**Modulo per la presentazione delle osservazioni per i piani/programmi/progetti sottoposti a procedimenti di valutazione ambientale di competenza statale**

ID: Codice procedura (ID\_VIP/ID\_MATTM):10844

Impianto per la produzione di energia elettrica da fonte eolica, costituito da 6 aerogeneratori della potenza complessiva di 37,2 MW, un sistema di accumulo da 25 MW e relative opere connesse in località "Rempillo" nel comune di Pitigliano (GR).

## TESTO DELLE OSSERVAZIONI

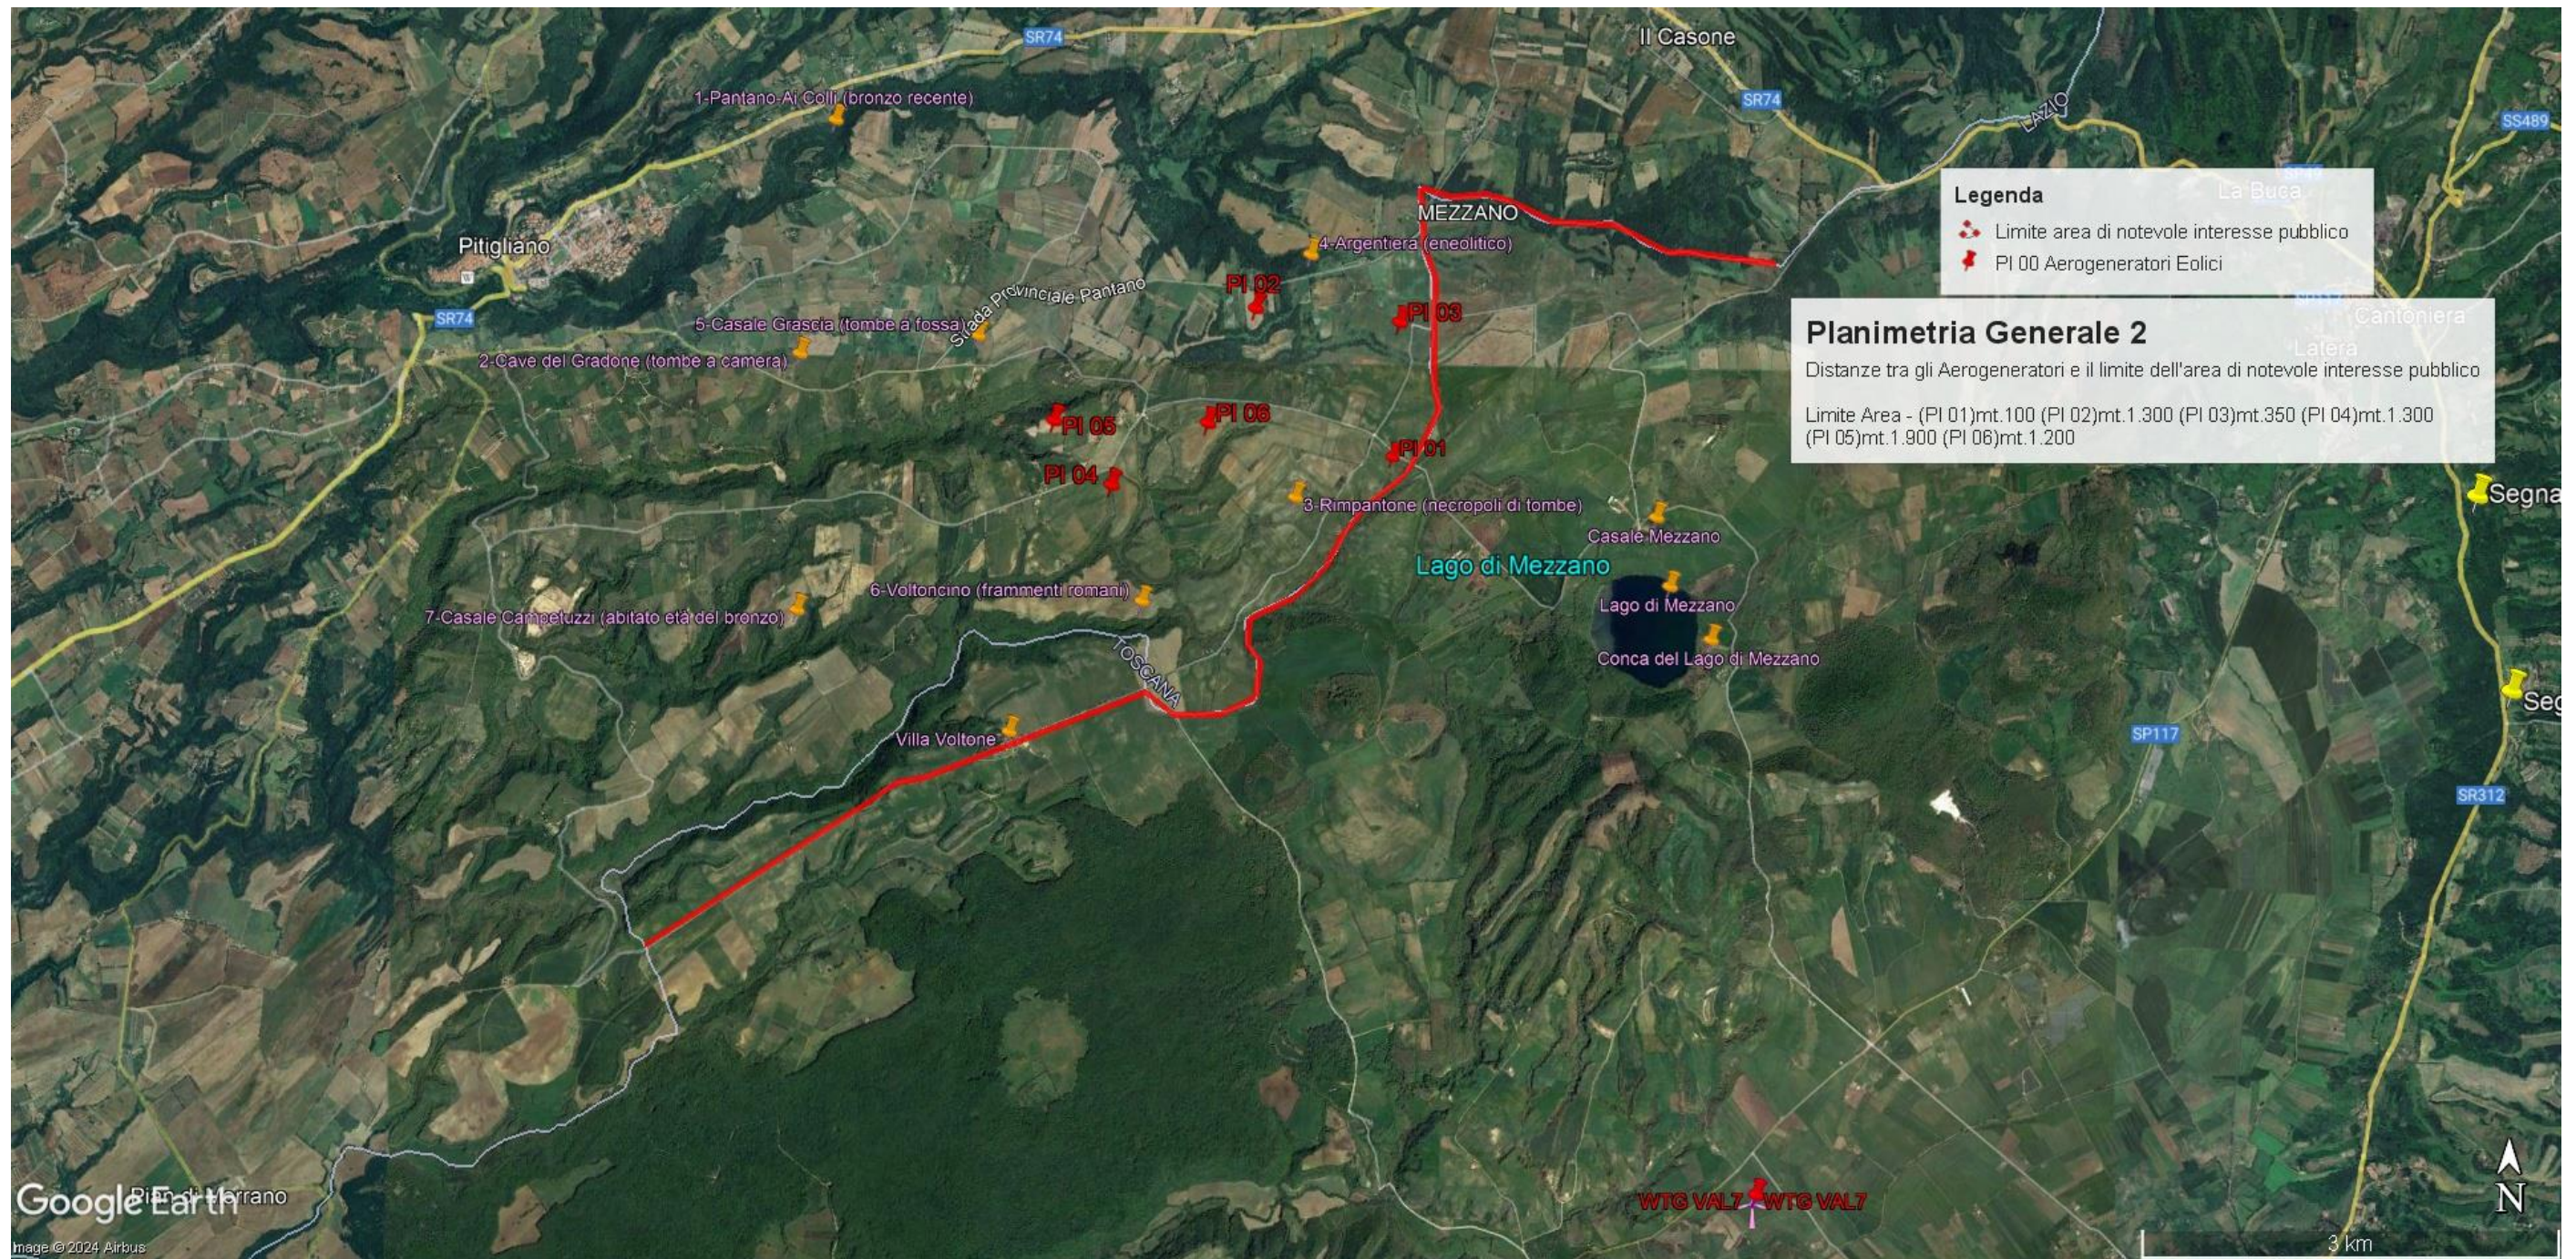
Tornando alla questione di legittimità, alla luce del combinato disposto dal "vincolo sul patrimonio paesaggistico (artt. 136 e ss. e 142 del decreto legislativo n. 42/2004 e ss.mm.ii.) e sui beni culturali" (artt. 10 e ss. del decreto legislativo n. 42/2004 e ss.mm.ii.) e dal comma 8 lettera c-quarter del D.Lgs 191/2021 e ss.mm.ii si evince che, ad oggi, le aree in cui sono previsti gli insediamenti dei sei aerogeneratori dell'impianto eolico denominato "Rempillo" non sono idonee perché ricadono tutte all'interno della fascia di rispetto dei **beni paesaggistici di notevole interesse pubblico denominati "Conca del Lago di Mezzano e territorio circostante" (D.M. 22.05.1976)** comprendente anche il **vincolo "Selva del Lamone" (D.M. 22.05.1984)** tutelati dall'**art. 136 del Codice dei Beni Culturali e del Paesaggio** e in particolare un aerogeneratore ( P01) è a 100 metri dal primo vincolo citato e gli altri cinque compresi in una distanza massima tra 1 km e 2 km ( vedi immagine n. 1 dell'ALLEGATO). Nella fascia di rispetto dei 3 km anche la porzione di vincolo rappresentato dalla Selva del Lamone che gode di altre importanti tutele in quanto Riserva Naturale regionale (L. 394/91 e L.R. 29/97), Zona di Protezione speciale (ZPS) insieme ai Monti di Castro collegati tra loro da una Zona di Conservazione Speciale (ZSC), il sistema fluviale Fiume Fiora-Olpetà. La Selva del Lamone oltre il vincolo paesaggistico di notevole interesse pubblico che la rende area non idonea all'installazione degli impianti FER anche nelle sue fasce di rispetto dei 3 km, gode di un'altra tutela che ne rivela l'importanza di area di importanza internazionale per l'avifauna IBA (012) che viene collegata all'altra IBA (099) Lago di Bolsena attraverso la ZPS Caldera di Latera e la ZSC Lago di Mezzano che insieme sono compresi nel vincolo paesaggistico "Conca Lago di Mezzano..." e verranno uniti dal nuovo vincolo paesaggistico "Ambito paesaggistico, geologico e geomorfologico

In sintesi, visti l'art. 20 comma 8 lettera c) quater del D.Lgs n 199/2021 e le Linee guida nazionali appena citate, considerato l'enorme impatto dell'impianto eolico industriale denominato "Rempillo" sulla zona paesaggistica di notevole interesse pubblico ben individuata nelle immagini n.1 e n. 2 e sui Beni Culturali evidenziati nell' immagine n. 3 dell'Allegato alle presenti Osservazioni, per la collocazione delle pale P04 e P05 direttamente all'interno del perimetro di un'area archeologica e per gli impatti anche sull'area intermedia e vasta dei pregiati territori laziali della Tuscia settentrionale e in particolare di quelli del pitiglianese ricco di emergenze agricole, naturalistiche, storiche e archeologiche del periodo etrusco ma non solo, si chiede che venga negata l'autorizzazione all' insediamento dell'impianto eolico denominato "Rempillo".

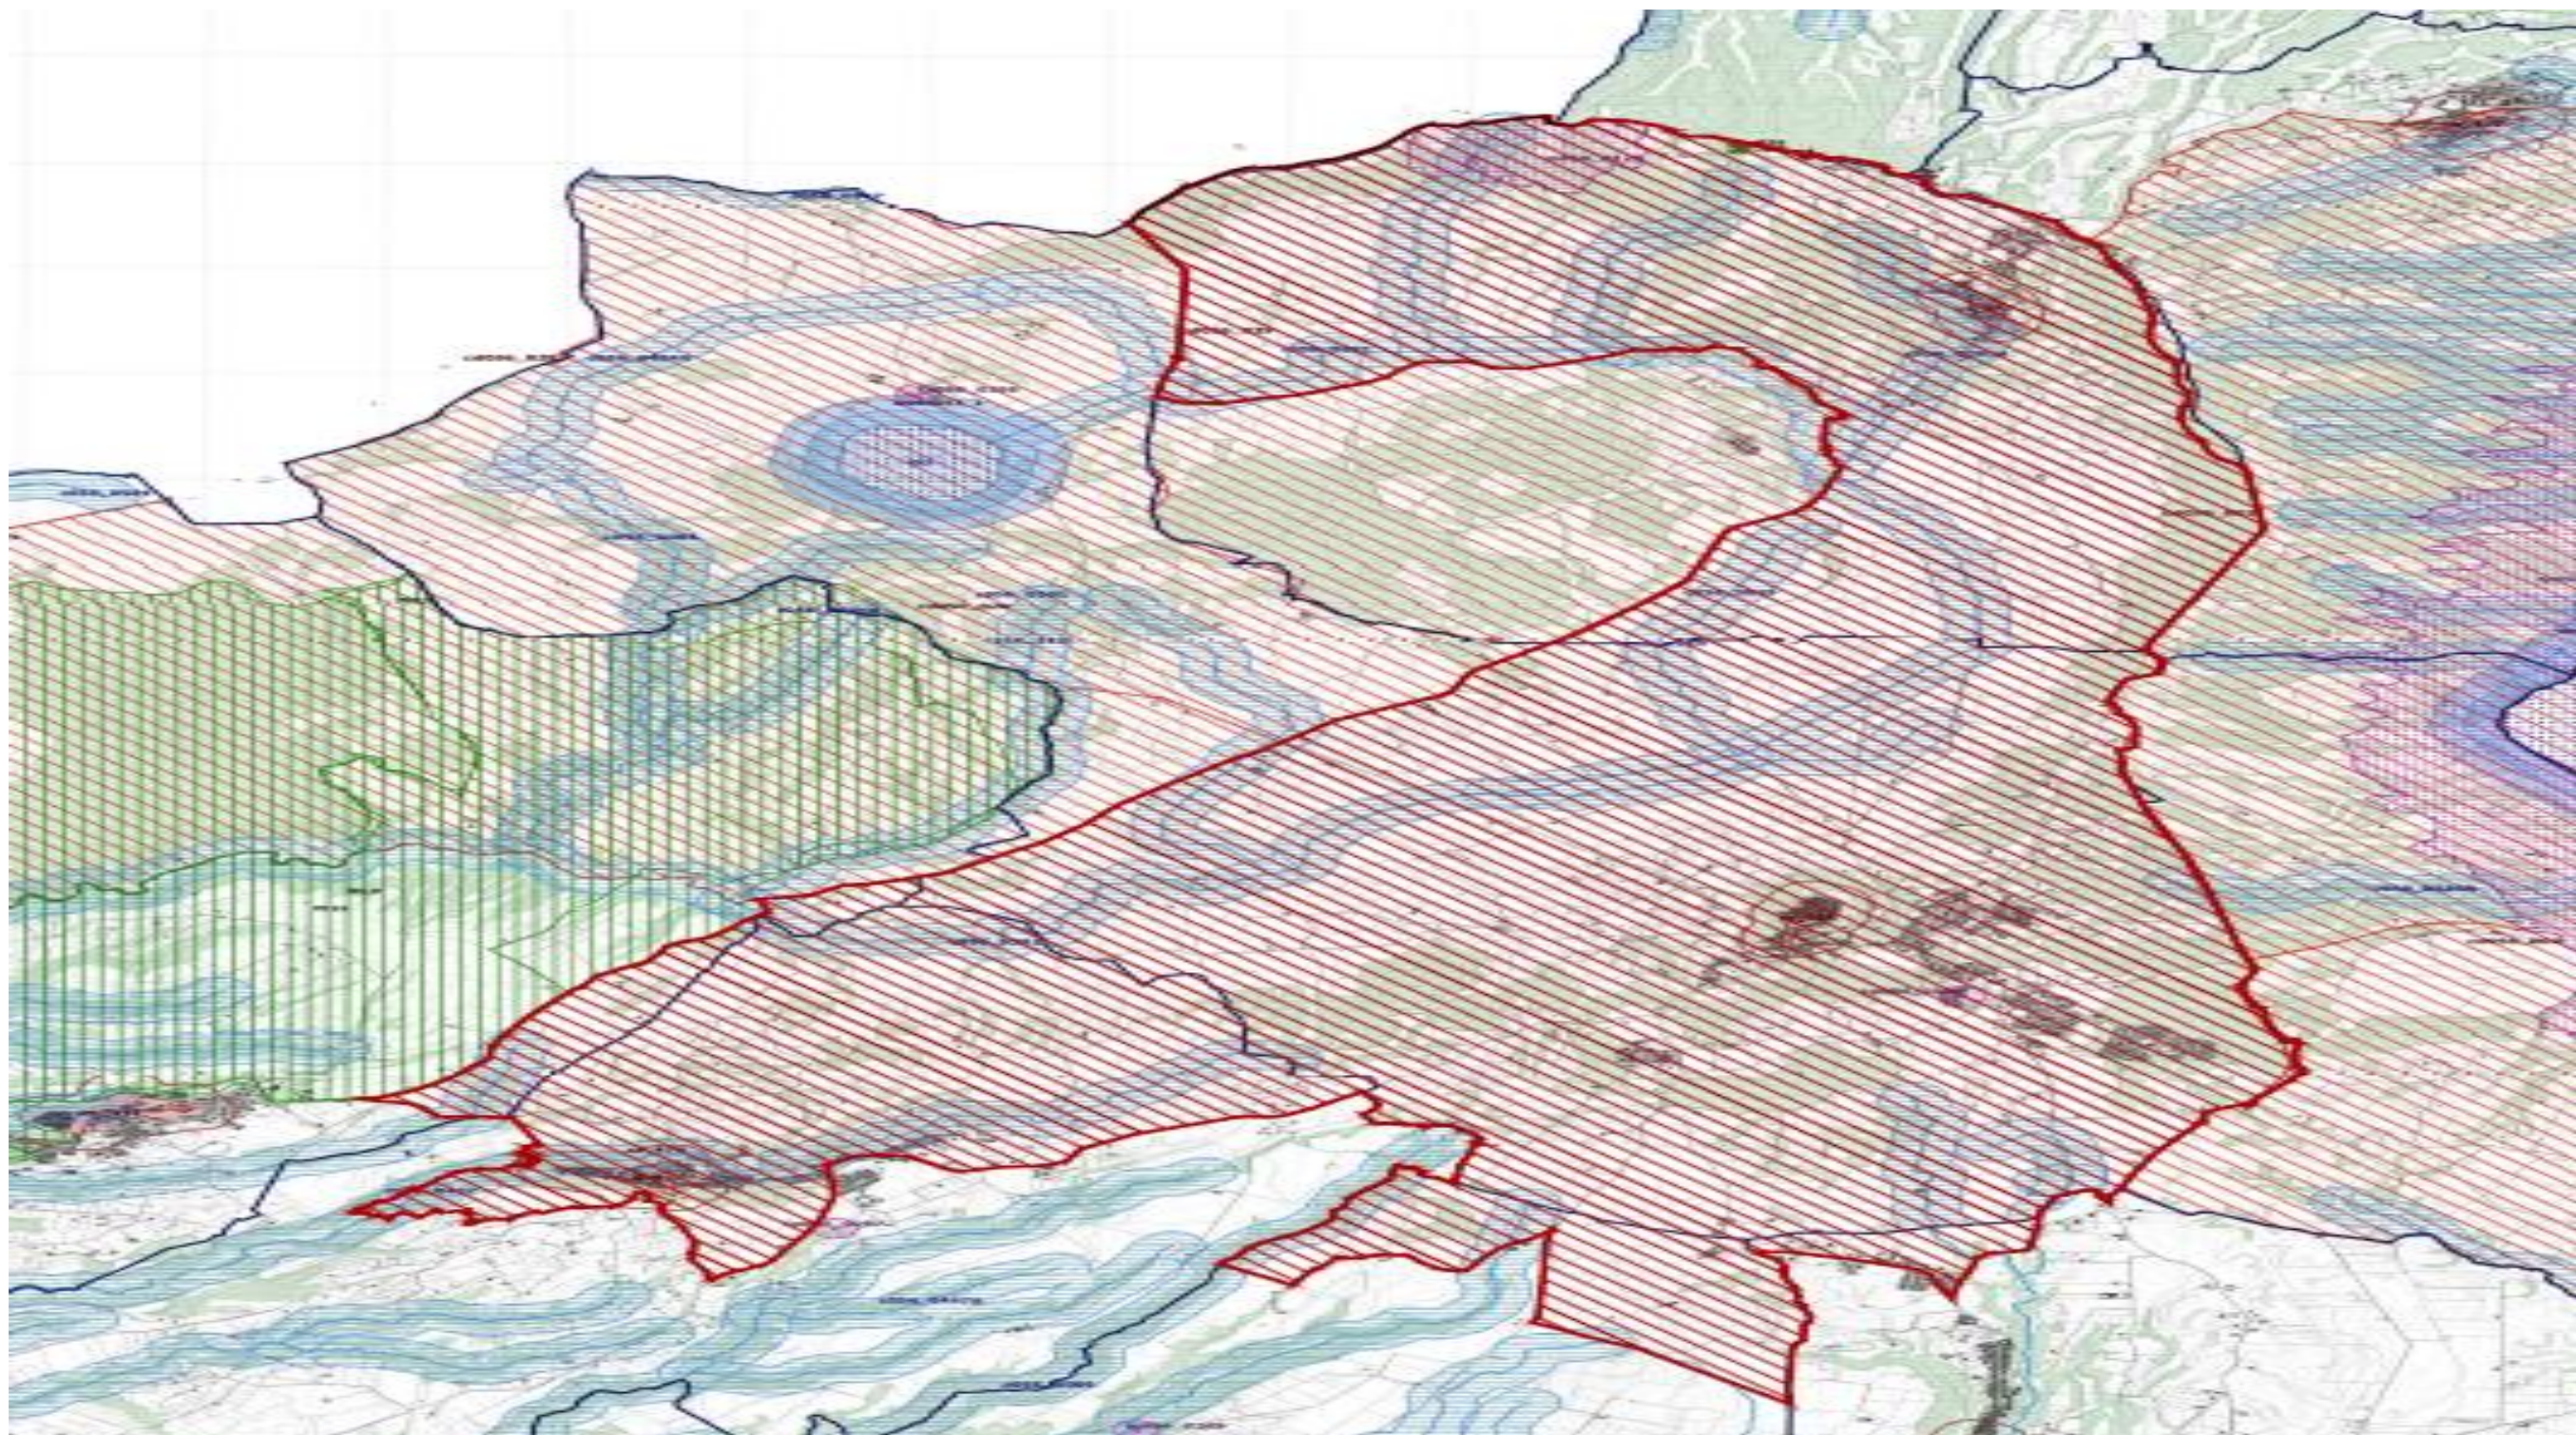
*dell'orlo della caldera di Latera e delle sue pendici interessate dai centri eruttivi periferici*" ( si veda a riguardo la proposta pubblicata sul sito del MIC in data 09/08/2023 e l'immagine n. 2 dell' ALLEGATO) all'area di notevole interesse pubblico " Conca del lago di Bolsena" (D.M. 24.10.1960). Praticamente una vasta zona che per interesse paesaggistico e naturalistico oltre che storico, archeologico e identitario rappresenta un unicum nel panorama nazionale.
